宁夏医科大学基础医学实验教学条件提升建设项目 (三标段) 招标答疑-设计单位

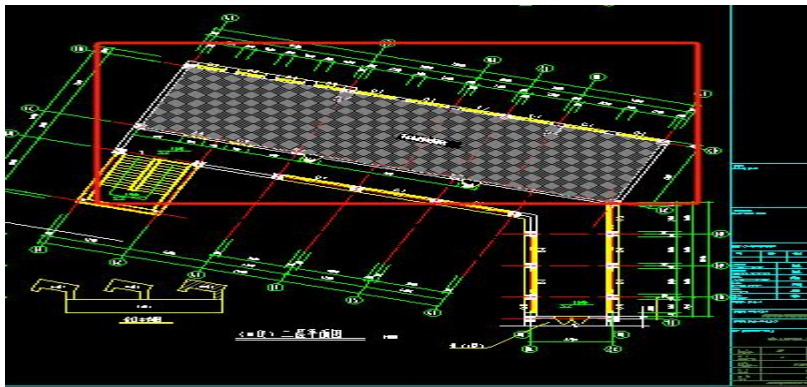
13、地面拆除图纸不详，请设计核实？

回复：原设计图纸实验室、准备室做法为

，因地面垫层厚度无法准确确认，统一按 120 厚考虑计入，结算时据实；其余面层、结构层、防水层、找平层拆除按下表考虑计入。

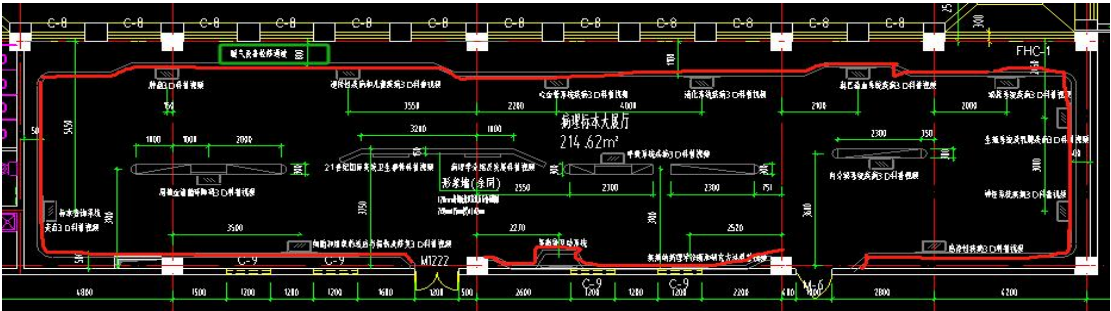
28、吊顶材料做法表中面层是双层 9.5mm 厚防水石膏板，而天棚平面图中 600*600 石膏板（600*600 应该是矿棉板吧？）以哪个为准？如若是石膏板，面层是否考虑刷乳胶漆或无机涂料？请设计核实？

回复：双层 9.5mm 厚防水石膏板，满挂腻子，无机涂料饰面详见大样；

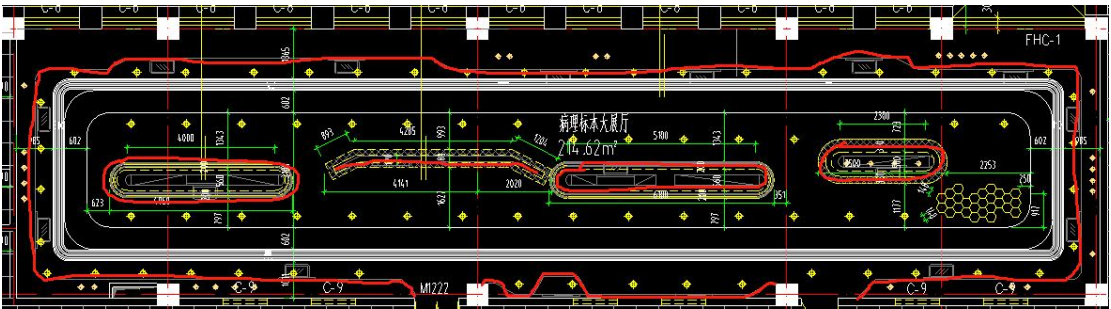
29、一层病理标本展示厅，红色描线部分是什么做法？

回复：是轻钢龙骨石膏板隔墙，隔墙高度按 3.8 米考虑，做法如下，内外两侧均满挂腻子，无机涂料饰面；

隔墙范围如下图划线部分：本次招标只做轻钢龙石膏板墙，其余装修后期二次深化，本次均不考虑。

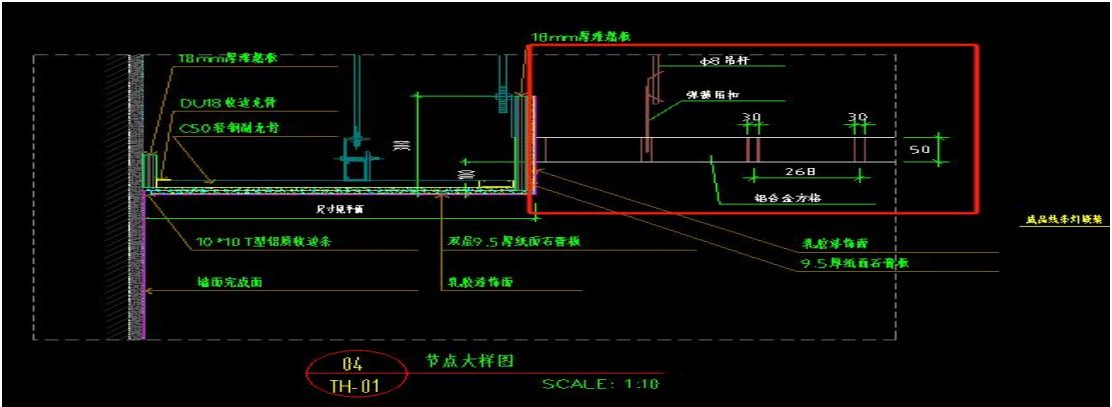
30、一层病理标本展示厅吊顶范围，暖气设备检修通道是否考虑吊顶？请设计核实？

回复：考虑吊顶；

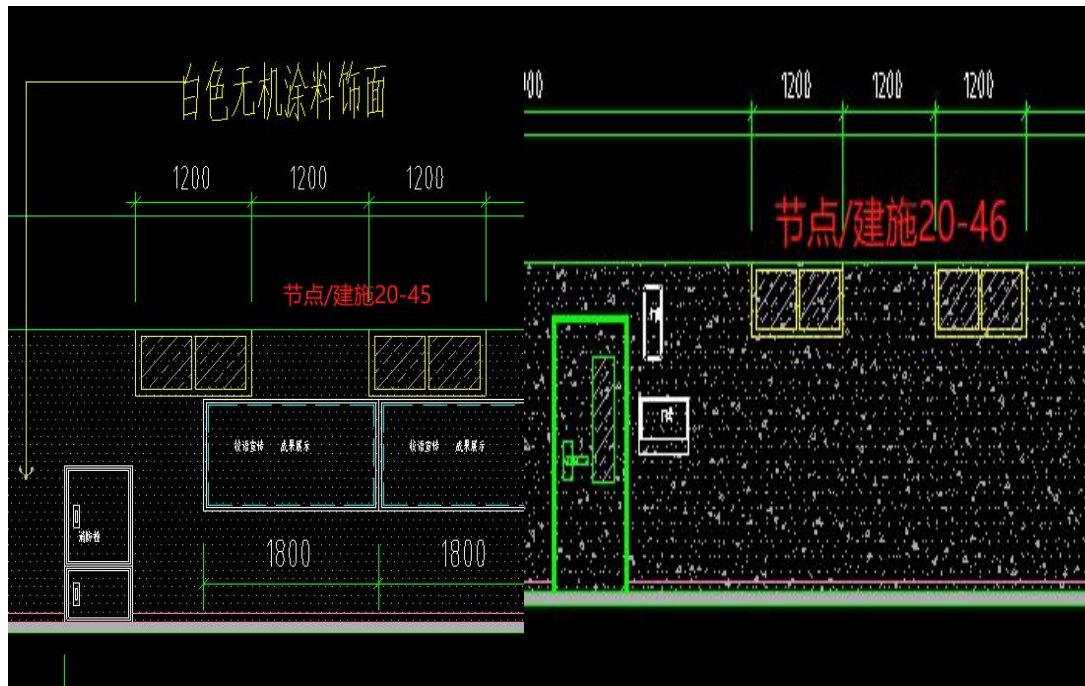
33、走廊消防栓箱的材质图纸不详，请设计核实？

回复：消防栓箱材质为铝合金。

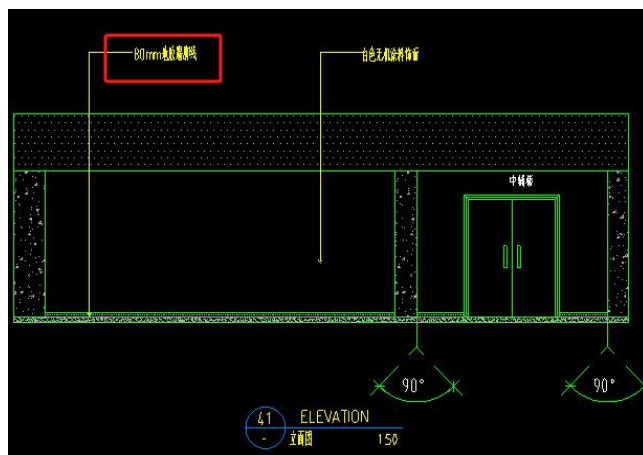
35、走廊墙面都是无机涂料吗？建施 20-46 节点无标识，填充不一样？请设计核实？

回复：走廊墙面统一按无机涂料（内墙1）计入；

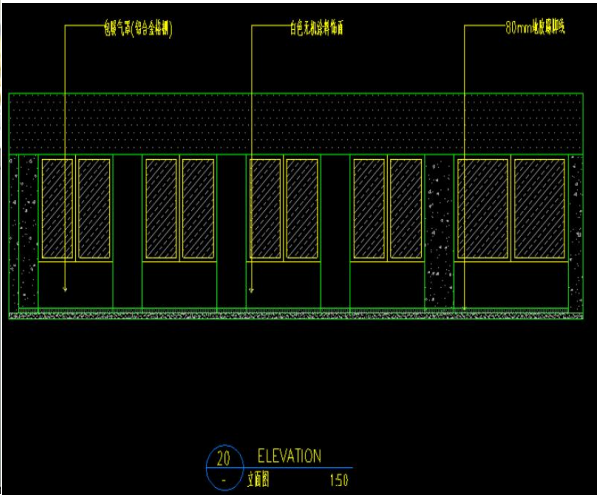
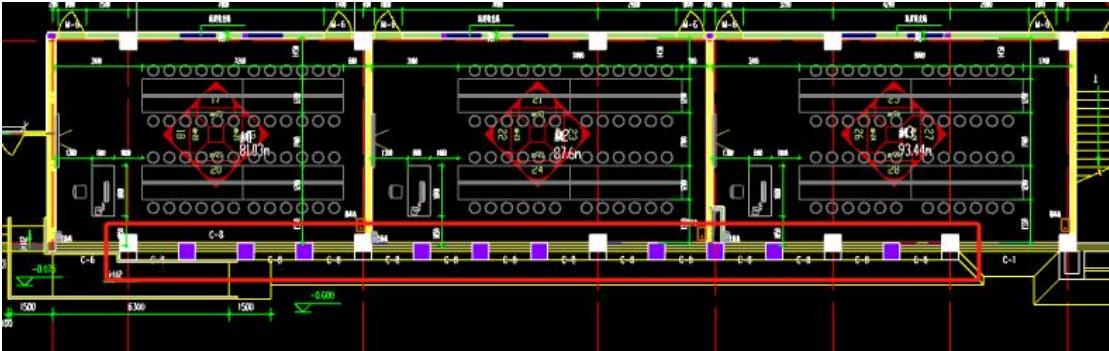
36、走廊节点建施 30-41、42、43、44、建施 29-39、40、

踢脚线为地胶踢脚，而走廊

地面是地砖踢脚，请设计核实？

回复：按地砖踢脚考虑计入；

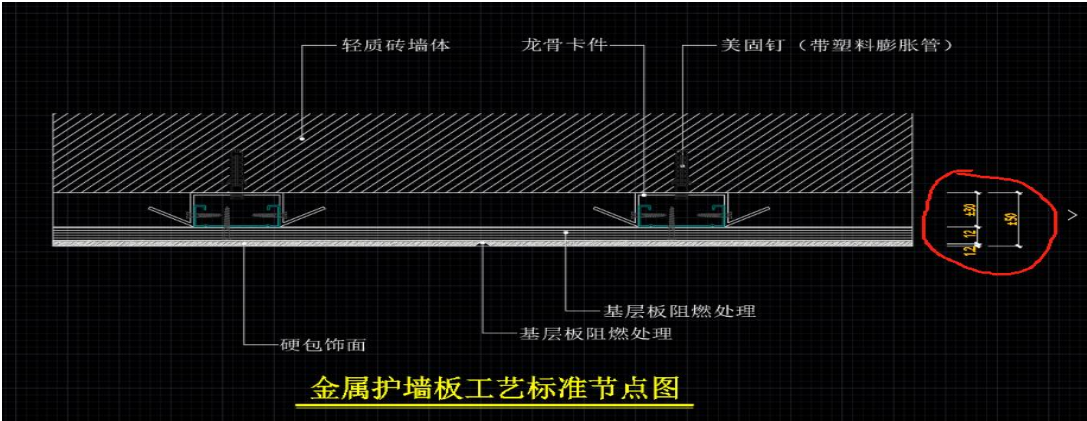
37、病理室暖气罩，节点图只注明了铝合金格栅，效果图白色部分是什么材质，请设计明确？

回复：面层为 1.2mm 铝板，基层 12 厚阻燃板，具体详见建通 03-金属护墙板工艺标准节点图。暖气罩为铝合金格栅，格栅宽度按同窗宽计入。窗台板统一按 500mm 考虑计入, 结算时据实考虑；

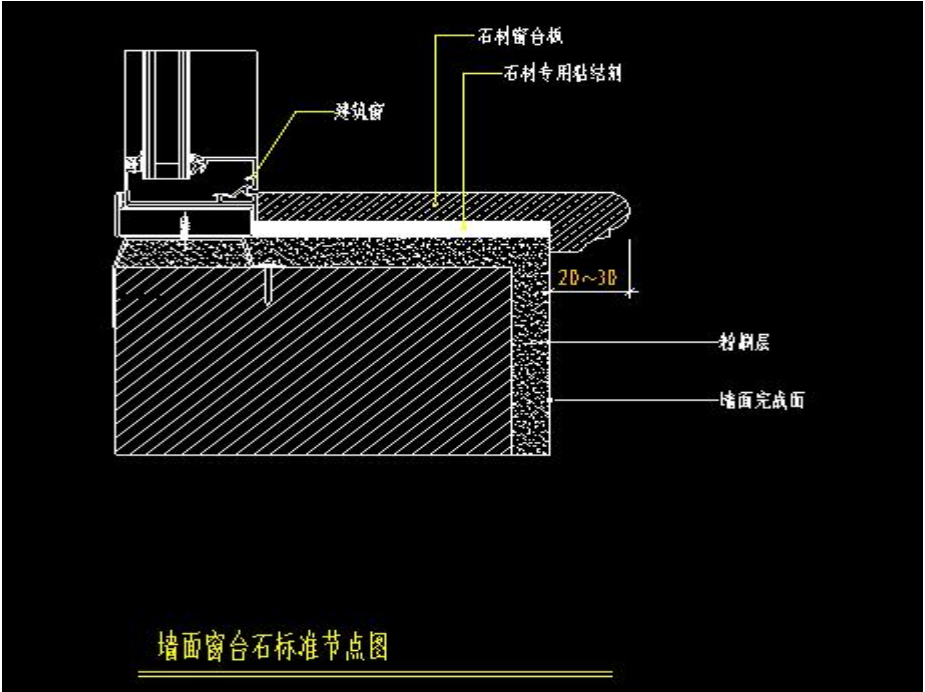
38、窗台板材质及石材厚度图纸不详，请设计核实？

回复：窗台板为 15 厚人造石，宽度统一按 300mm 考虑计入，结算时据实。

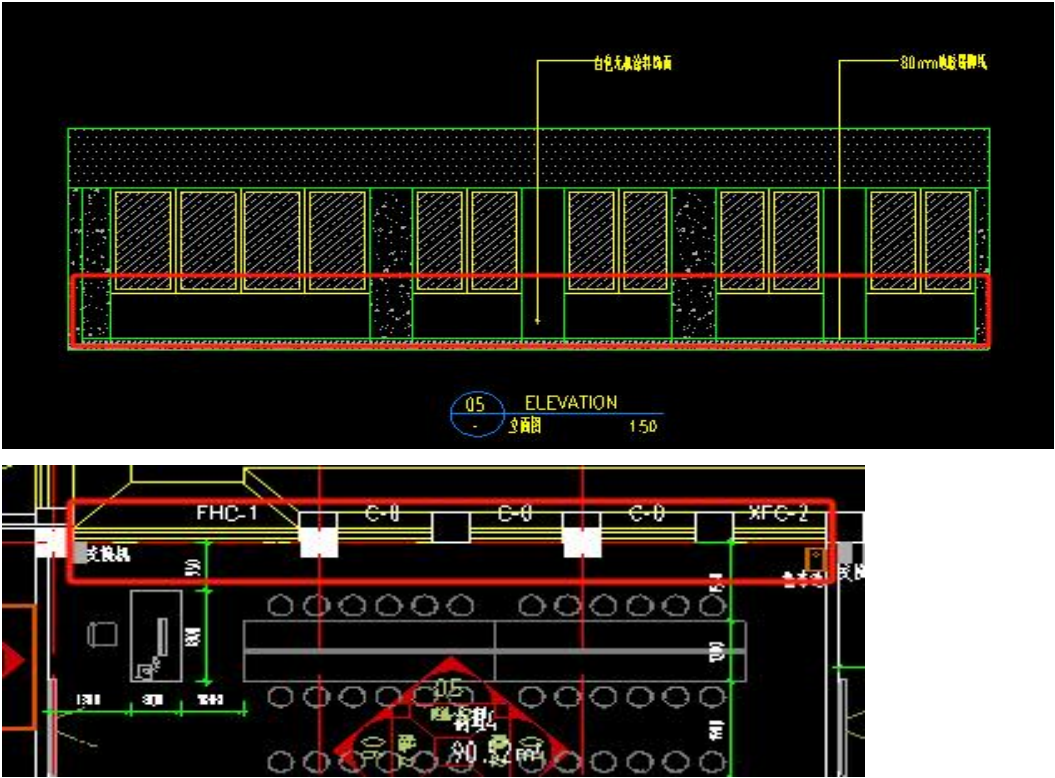
39、病理室 4：节点建施 22-05，有暖气罩没？

回复：有，做法同病理 1；

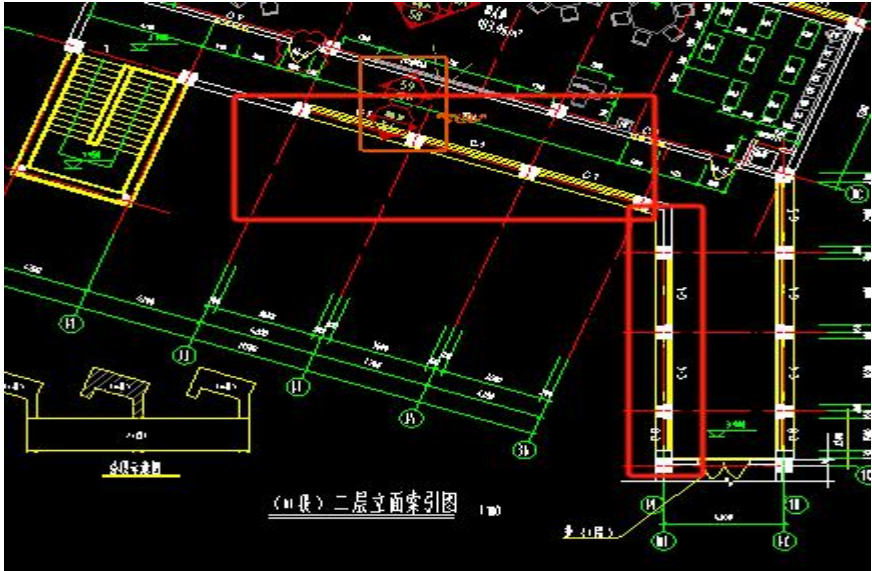
40、附楼走廊 1/2-A、1/3-A、1/4-A 轴（一、二层）：是否有暖气罩

没？

回复：面层为 1.2mm 铝板，基层 12 厚阻燃板，具体详见建通 03-金属护墙板工艺标准节点图。暖气罩为铝合金格栅，格栅宽度按同窗宽计入。窗台板统一按 500mm 考虑计入，结算时据实考虑；

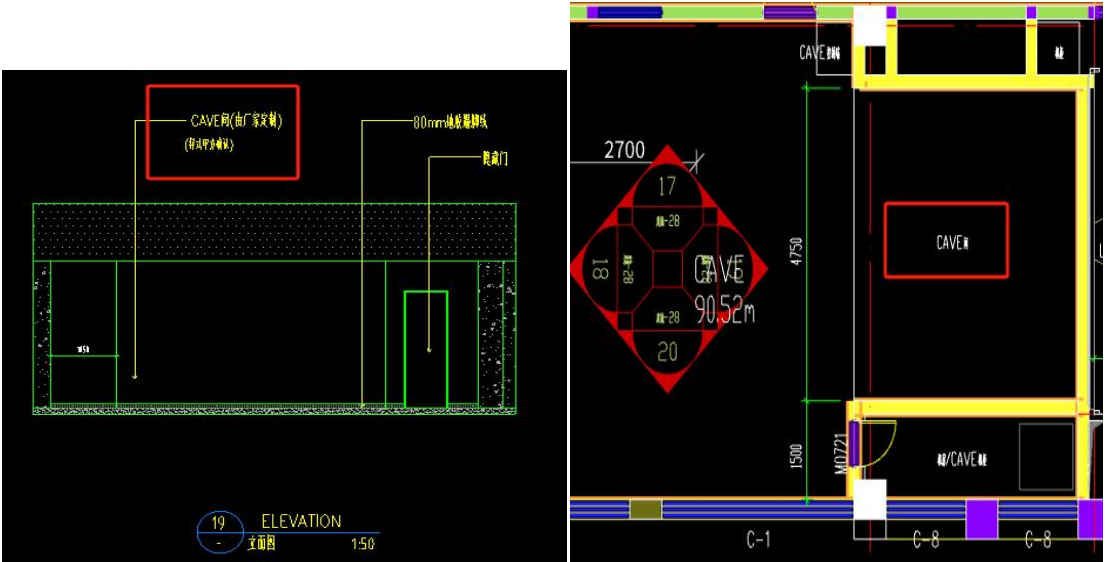
51、二层 CAVE 室墙面为金属护墙板，图纸节点未明确龙骨材质，面层材质及厚度，请设计核实？基层是否考虑抹灰？

回复：5 厚 1:0.5:2.5 水泥石灰膏砂浆抹平；8 厚 1:1:6 水泥石灰膏砂浆打底扫毛或划出纹道；3 厚外加剂专用砂浆抹基底成界面剂一道甩毛；防裂满挂钢丝网；轻钢龙骨，基层 12mm 厚阻燃板，面层 1.2mm 铝板；

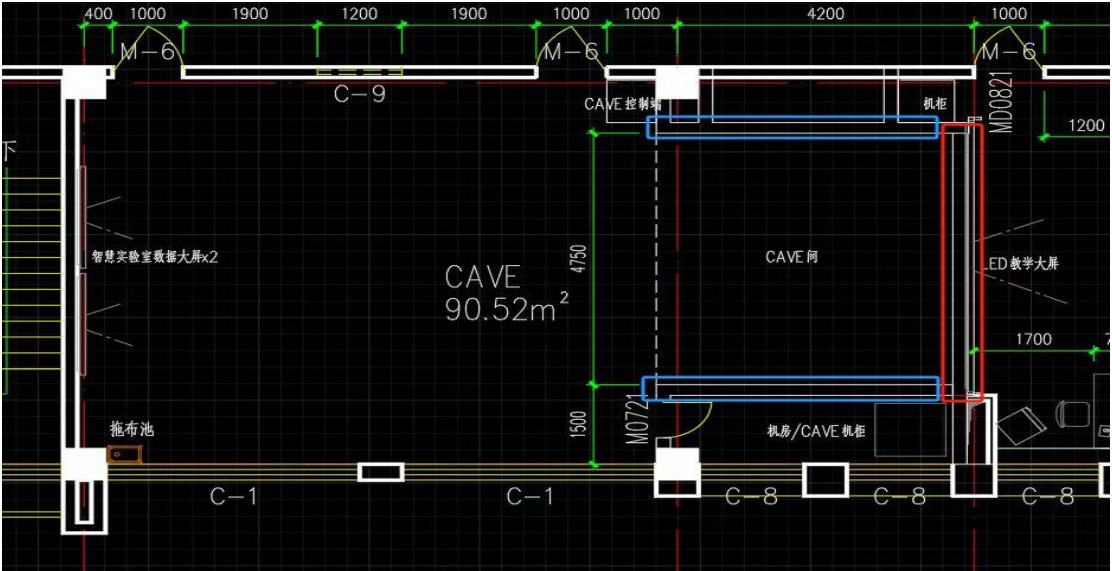
52、二层 CAVE 间图纸标注厂家定制，是否考虑计入？怎么计入？

回复：CAVE 间大屏不计入，其余基础装修均计入，

蓝色框起来的墙体采用 120 厚实心砖砌筑，墙面抹灰和腻子层做完。

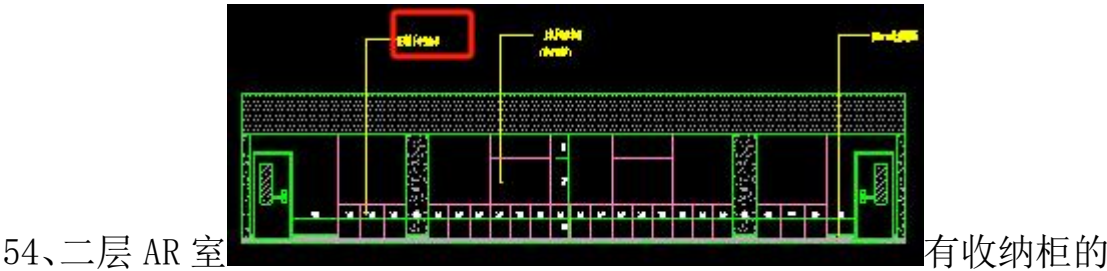
53、二层机房/CAVE 墙面图纸设计不详，请设计核实？

回复：墙体采用 120 厚实心砖砌筑，墙面做法按建施图中内墙 1 做法。

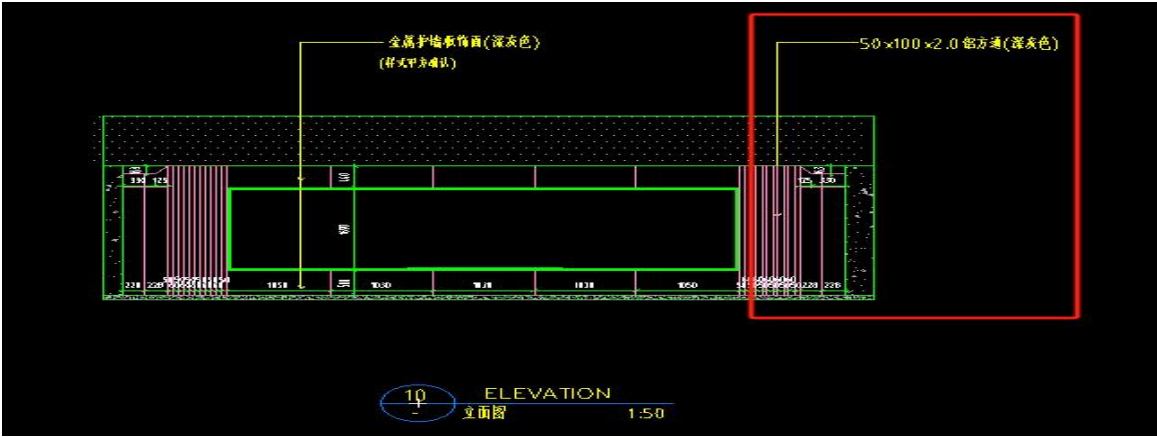
58、二层 AR1、AR2 室 50*100*2.0 铝方通图纸做法不详，请设计核实？

回复：直接在护墙板上做 50*100*2.0 铝方通；

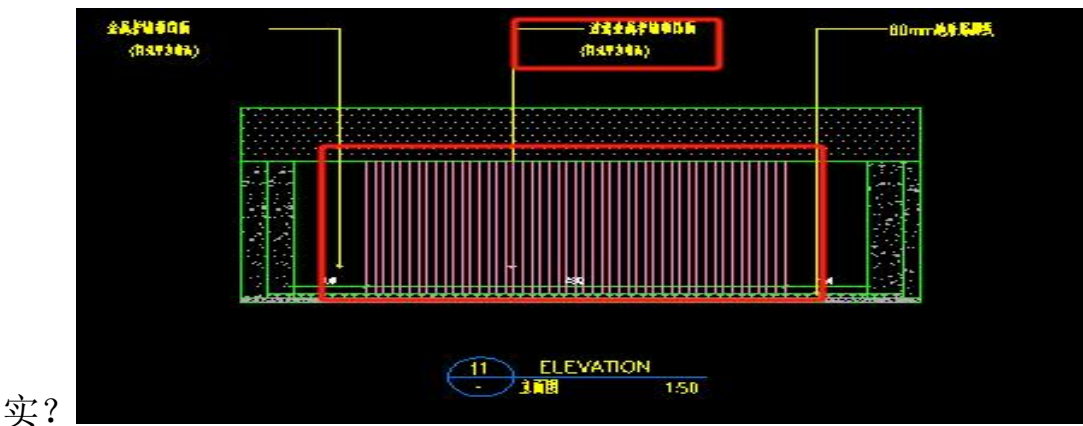
59、二层 AR1、AR2 室波浪金属护墙板饰面图纸做法不详，请设计核

实？

回复：轻钢龙骨，基层 12mm 厚阻燃板，面层 1.2mm 波浪金属护墙板饰面；

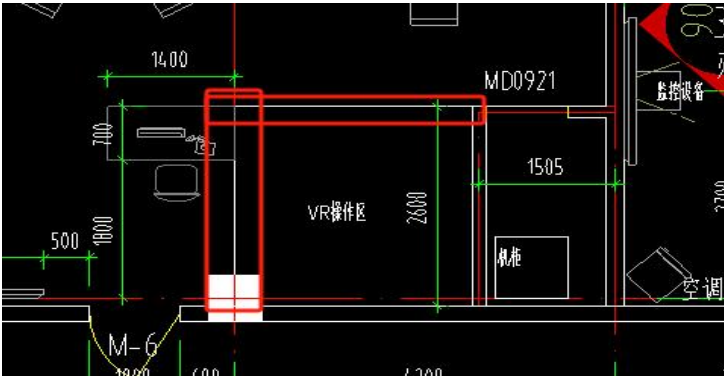
62、二层 VR1、VR2 室屏是否扣减金属护墙板面层？

回复：LED 教学大屏固定在龙骨阻燃板上，1.2mm 厚的铝板面层不计。

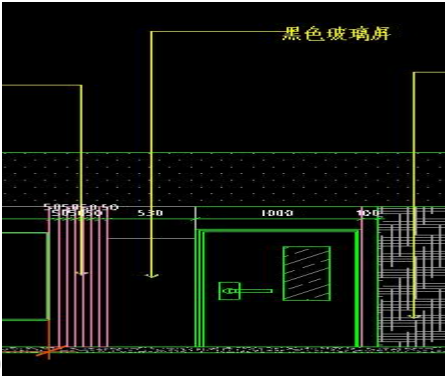
64、二层 VR1、VR2 绿色幕布具体在那个部位，节点图和平面图不符，请设计核实？

回复：红色圈住的部位。
